ESTUDO DE IMPACTE AMBIENTAL
DAS CENTRAIS FOTOVOLTAICAS DE MOGADOURO I E II,
LINHA ELÉTRICA A 400 KV E
RESPECTIVA SUBESTAÇÃO
VOLUME V – ADITAMENTO
MALHADA GREEN, S.A.
OUTUBRO, 2022

VOLUME V – Aditamento

Os elementos adicionais apresentados têm como objetivo responder, cabalmente, ao ofício com a referência S036405-202205-DAIA.DAP e DAIA.DAPP.00072.2022, de 13/06/2022 da Agência Portuguesa do Ambiente, que consta no Anexo 1 do presente relatório.

Figura 2.1 – Afloramentos rochosos (a vermelho) no setor nascente da Central Fotovoltaica de Mogadouro II.

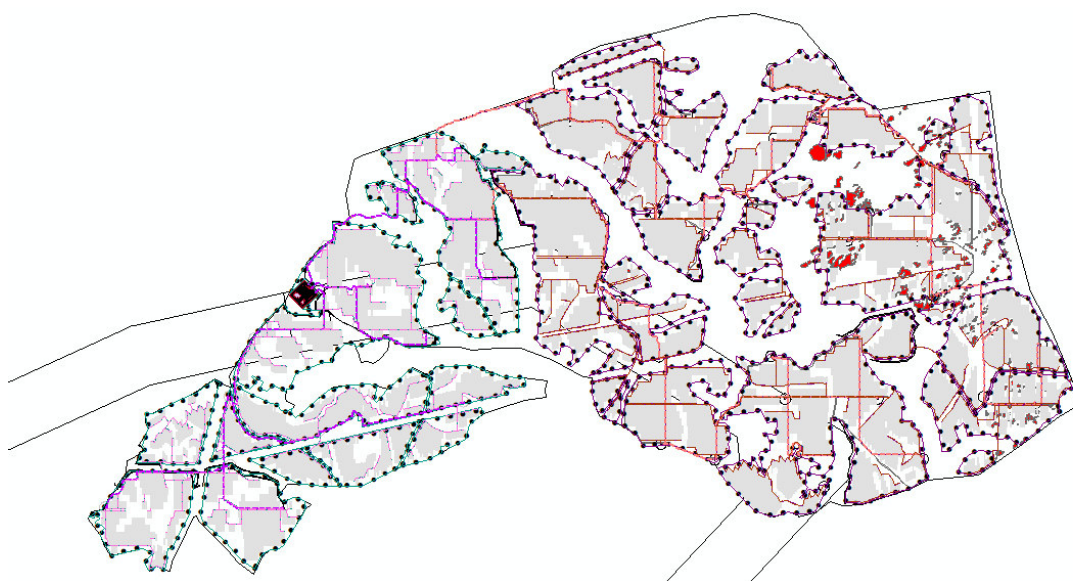
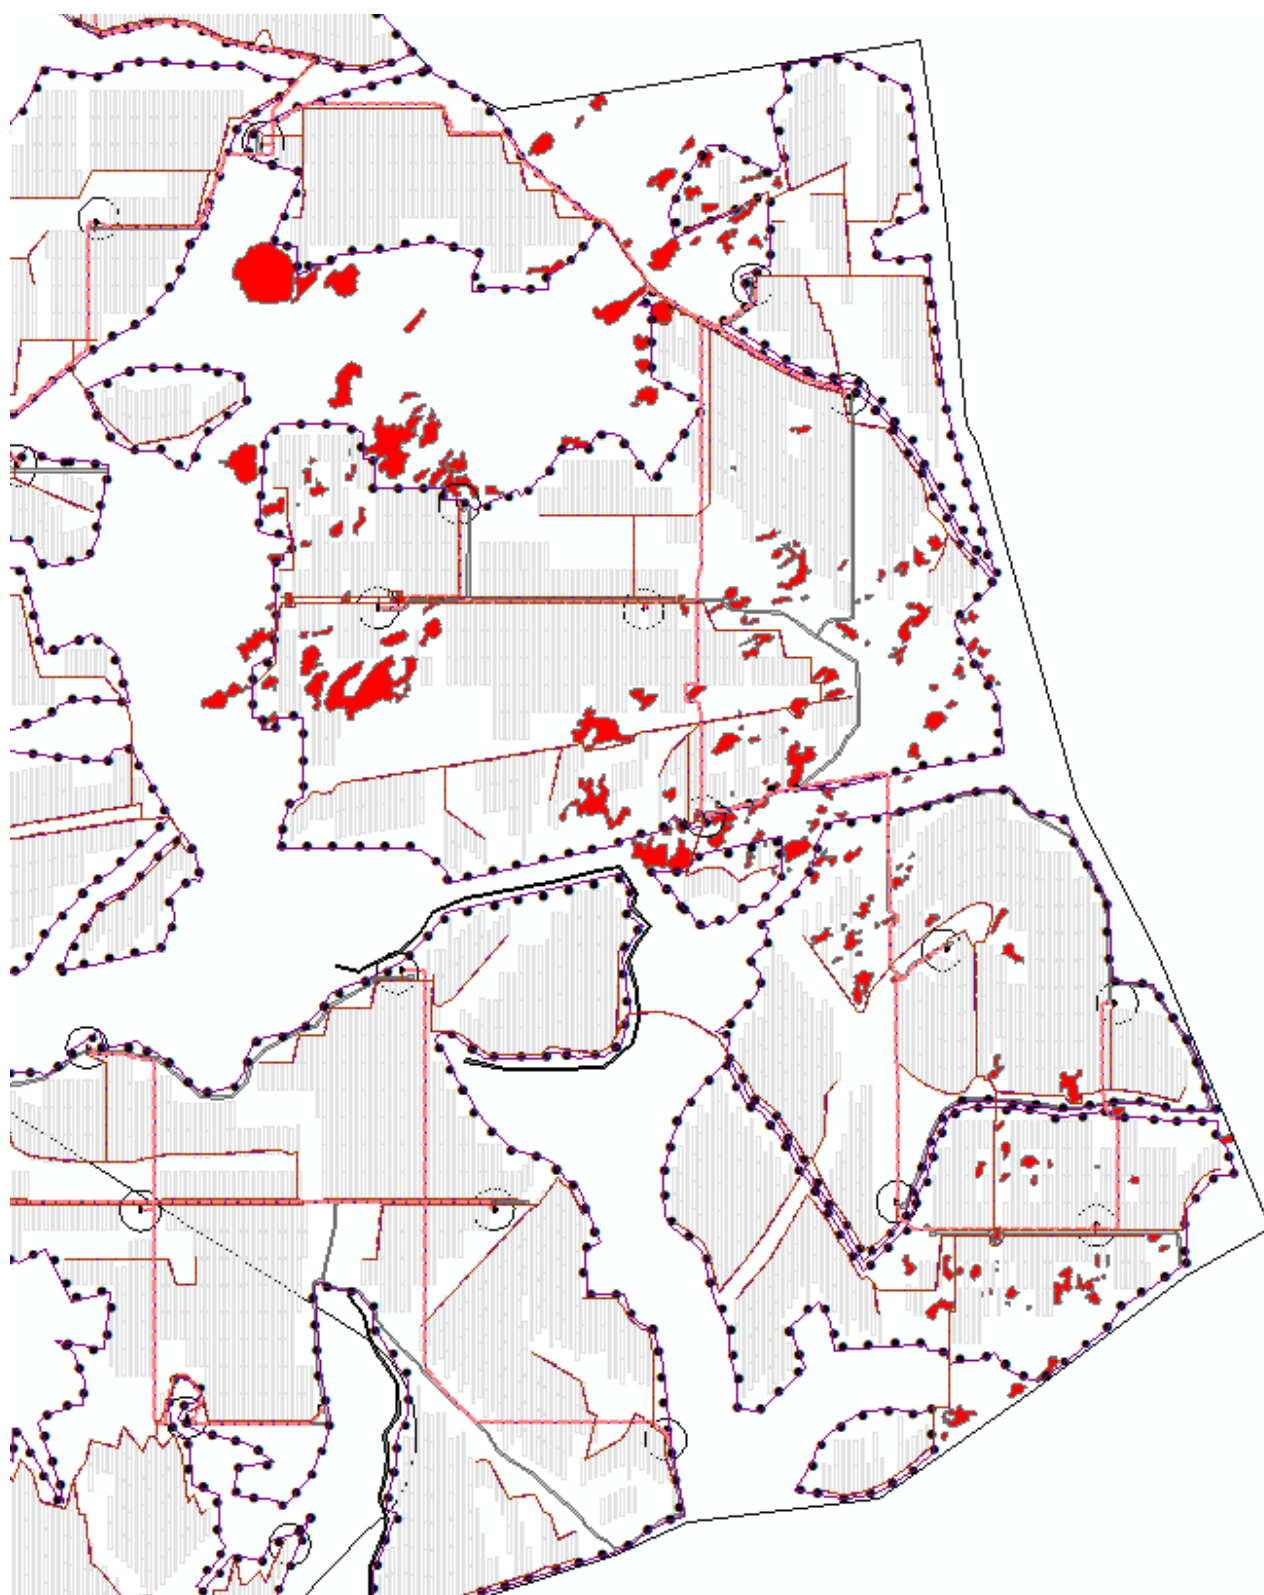
1.2.4 Rever a avaliação de impactes na geologia tendo em conta a afetação de maciços rochosos;

Segundo o levantamento de campo dos afloramentos rochosos efetuado na área das Centrais Fotovoltaicas (vd. Desenho 14 – Volume IV do EIA), as ocorrências identificadas situam-se no setor nascente na zona da Central Fotovoltaica de Mogadouro II conforme assinalado nas Figuras que se seguem, não sendo afetados pelos elementos do projeto, tal como se pode verificar igualmente através da Planta de Condicionamentos (vd. Desenho 3 – Volume IV do EIA).

Observa-se que uma parte significativa dos afloramentos se localizam no exterior das vedações, e os que se situam no interior das vedações não são afetados pelos elementos do projeto.

Conforme consta no capítulo 8.7.1.2 do Relatório Técnico – Volume II do EIA relativamente à avaliação de impactes na geologia tendo em conta a afetação de maciços rochosos, a localização do projeto salvaguarda as principais ocorrências de afloramentos rochosos identificados no setor nascente da Central Fotovoltaica de Mogadouro II, não se verificando por isso impactes resultantes da afetação direta dos referidos afloramentos.

Figura 2.2 – Pormenor dos afloramentos rochosos no setor nascente da Central Fotovoltaica de Mogadouro II, observando-se que os mesmos não são afetados pelos elementos do projeto.
